INFORME DE HITO DE CONTROL N° 085-2026-OCI/5332-SCC

"MEJORAMIENTO DEL SERVICIO EDUCATIVO DEL NIVEL SECUNDARIA EN LA INSTITUCIÓN EDUCATIVA INMACULADA DE LA MERCED EN EL DISTRITO DE CHIMBOTE - PROVINCIA DE SANTA - DEPARTAMENTO DE ÁNCASH" CON CUI N° 2545580

HITO DE CONTROL N° 2 – EJECUCIÓN DE OBRA (VALORIZACIÓN DE OBRA N° 3)

IMAGEN Nº 10
PARTIDA 0102.01.01 EQUIPOS DE PROTECCIÓN INDIVIDUAL

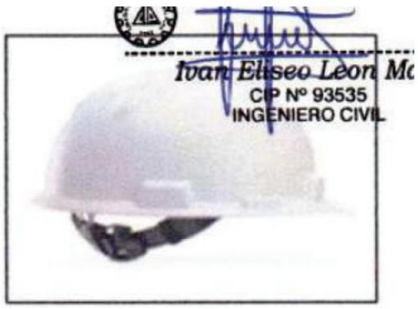
Asimismo, las especificaciones técnicas de la partida 0102.01.01 Equipos de protección individual, establece entre otros lo siguiente:

Sin embargo, en la inspección física realizada a la obra el 28 de octubre de 2026 se ha evidenciado a trabajadores sin guantes de seguridad, como se muestra a continuación:

Asimismo, en la citada inspección física se ha evidenciado a trabajadores sin orejeras de seguridad y pese a que estaban colocando aceros para pilotes, los cuales eran introducidos por presión de una grúa, el cual generaba ruidos, como se muestra a continuación:

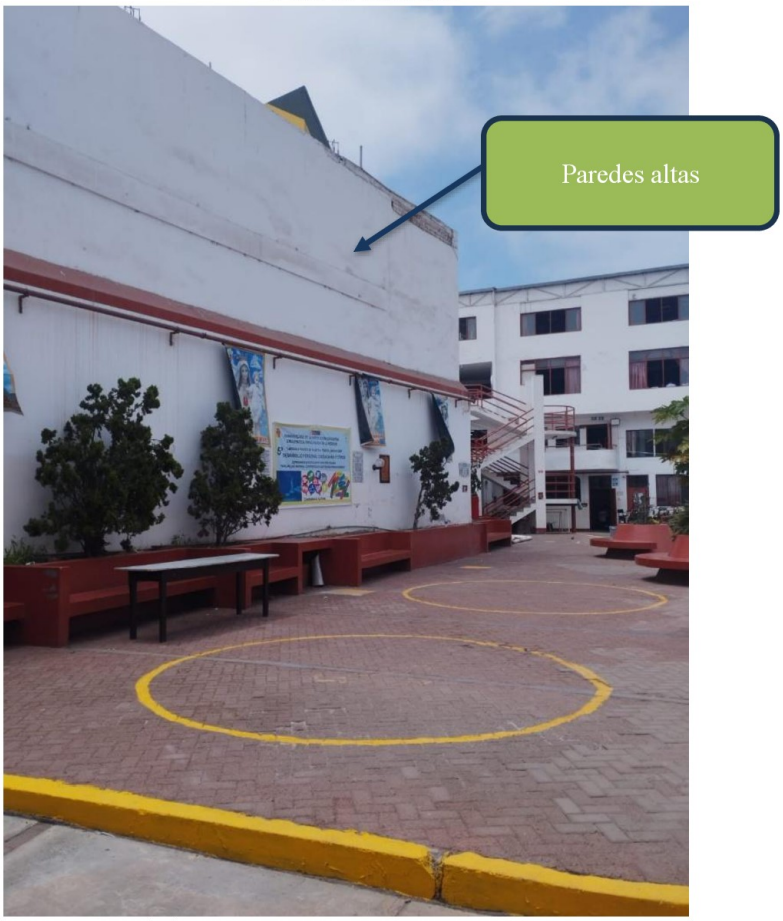
En ese sentido, en la inspección física realizada a la obra el 28 de octubre de 2026 por la Comisión de Control y funcionarios de la Unidad Funcional de Supervisión y Liquidaciones, se ha evidenciado que los dos (2) locales alquilados para el plan de contingencia no reúnen las condiciones que garanticen un adecuado servicio educativo, como se detalla a continuación:
